Nasjonalparkstyret
for Fulufjellet

Møteinnkalling

Fulufjellet NP - Fregn NR - Gjennomgang av høringsuttalelser og behandling av plan for skilt og innfallsporter

Samlet oversikt over høringsuttalelser til Plan for skilt og innfallsporter rundt Fulufjellet NP og Fregn NR – oppdatert 26.05.2023

Skjermdump Drevdalsvegen/FV570

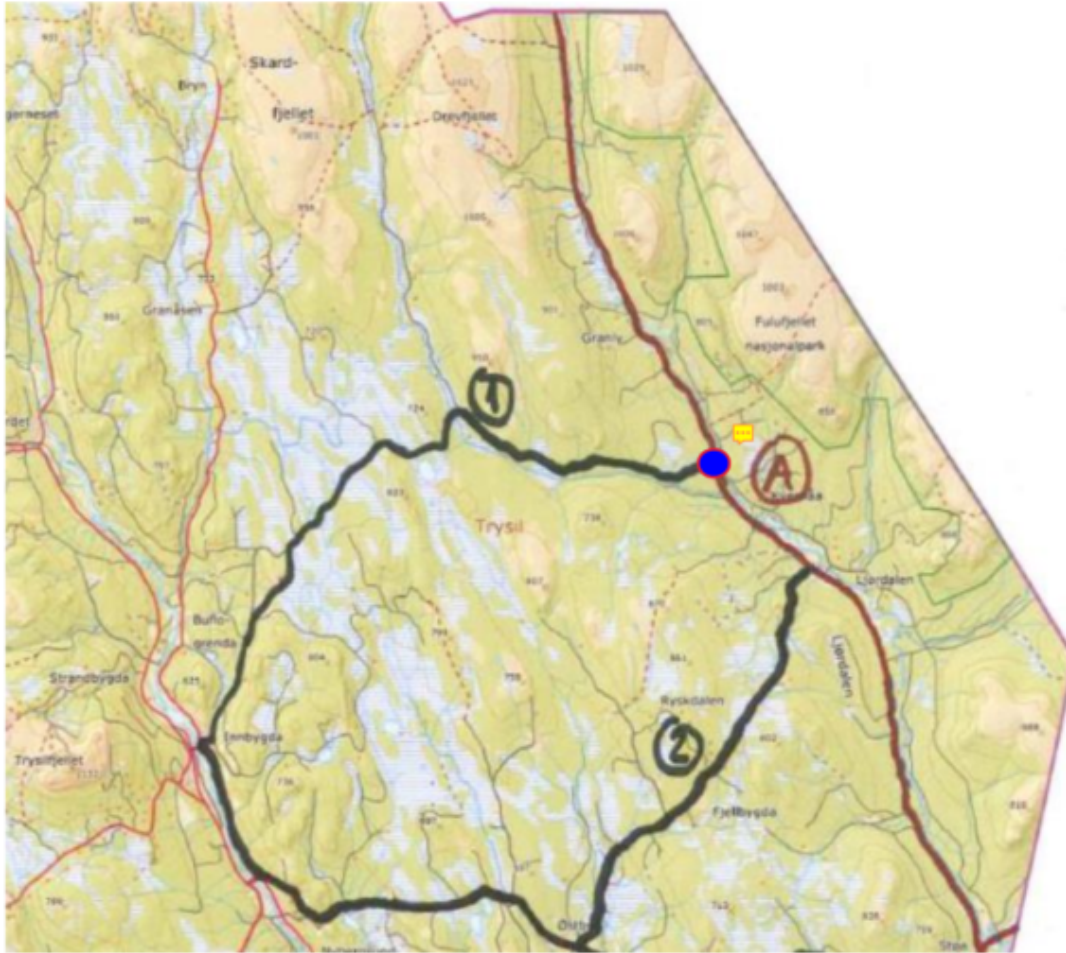
Sett i lys av dette, og forhåpningen om økt trafikk til nasjonalparken, så bør skiltingen til Fulufjellet Nasjonalpark fra Innbygda, være ruten som beskrevet ovenfor. Der hvor Drevdalsvegen treffer FV570 i Ljørdalen (blå sirkel på kartutsnitt), må det skiltes mot Innfallsporten i Storbekkåsen til høyre, og mot Skåret, Villa Fregn til venstre. Samme skilting mot Skåret/Villa Fregn må også finnes ved «krysset» i Ljørdalen Sentrum.

Nasjonalparkstyret har ikke ansvar for å sette opp skilting til enkeltbedrifter, men det er naturlig at det skiltes til stedsnavn der det finnes informasjon om verneområdene. Det er foreslått i plandokumentet at det skal oppføres informasjon om verneområdene Fulufjellet og Fregn på en egnet lokalitet i Skåret. Forvalter anbefaler derfor at det skiltes til stedsnavnet Skåret og at symbolene for informasjon, naturvernområde og tursti føres opp i tilknytning til dette skiltet.
